## **MODIFICACIÓN PUNTUAL DEL PAU DEL SECTOR ERISONO DE EIBAR**

### **1.- OBJETO Y ANTECEDENTES**

La concreta finalidad del presente documento de Modificación Puntual del PAU del Sector ERISONO es por tanto ampliar las subfases de la Fase 2 (2.1 y 2.2), a 7 subfases (2.1, 2.2, 2.3, 2.4, 2.5, 2.6 y 2.7) que se recogen en la documentación gráfica que se acompaña. Igualmente se amplía el plazo de ejecución, ya vencido, a 10 años desde la aprobación de la presente Modificación del PAU.

CLIENTE:	 MEMBER OF BASQUE RESEARCH & TECHNOLOGY ALLIANCE	 <b>LANDABE</b> INGENIERIA	IGNACIO EXTREMIANA VÁZQUEZ Ingeniero de Caminos C y P 	FECHA PROYECTO:	JULIO 2022	ESCALAS:	E(A1) 1:500	N° PLANO: <b>U-2.1</b>	PLANO: PLANTA URBANIZACIÓN
				REVISADO:					
				SUSTITUYE:					
				REVISADO POR:	23

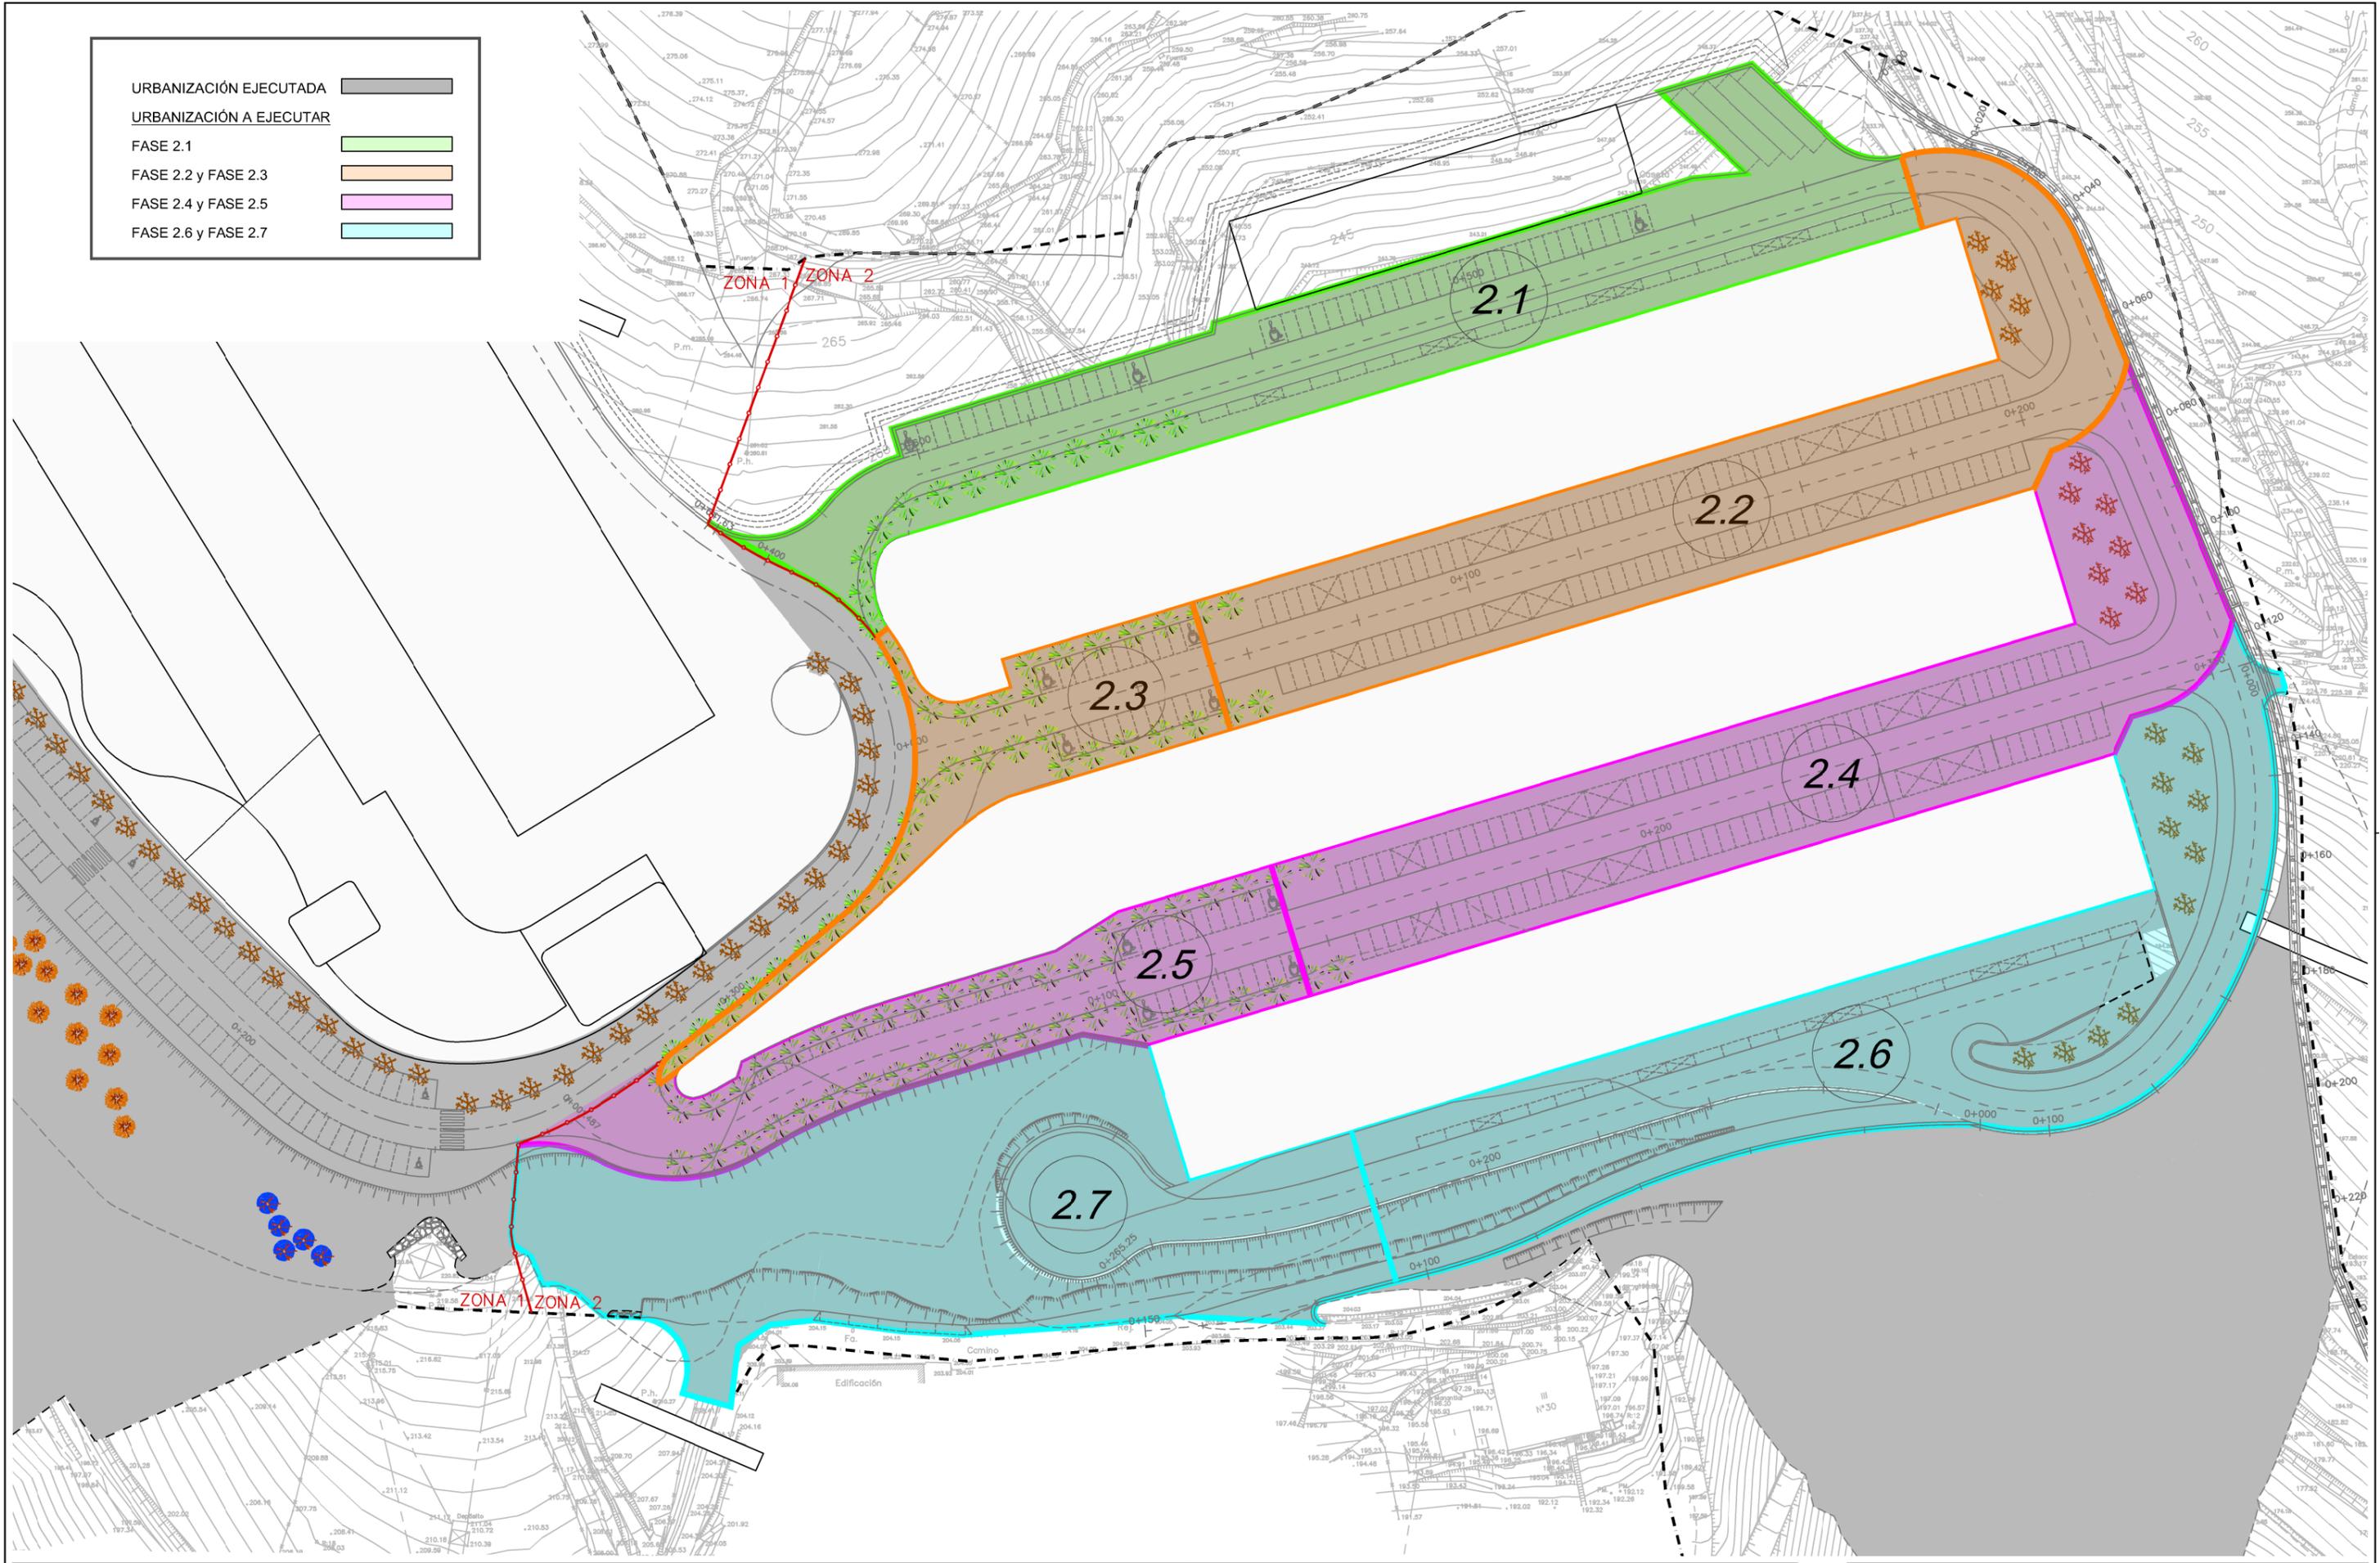
El contenido de esta Modificación se limita a ampliar las subfases de la Fase 2 del PAU aprobado en fecha 19-6-2009 (BOG 10-7-2009), fraccionando la ejecución de la urbanización correspondiente a esta fase, que representa unos 6.223.650 € de presupuesto, en 7 subfases con un presupuesto estimado cada una de ellas de:

- Subfase 2.1: 1.168.800 €.
- Subfase 2.2: 1.125.750 €.
- Subfase 2.3: 440.250 €.

- Subfase 2.4: 1.163.250 €.
- Subfase 2.5: 506.250 €.
- Subfase 2.6: 930.000 €.
- Subfase 2.7: 889.350 €.

Habiéndose ejecutado ya la urbanización de la Fase 1 (lado Oeste) y parte de la Fase 2, se prevé la ejecución de la urbanización correspondiente al resto de la Fase 2 (lado Este) en 7 subfases, cuya representación gráfica se recoge en los planos.
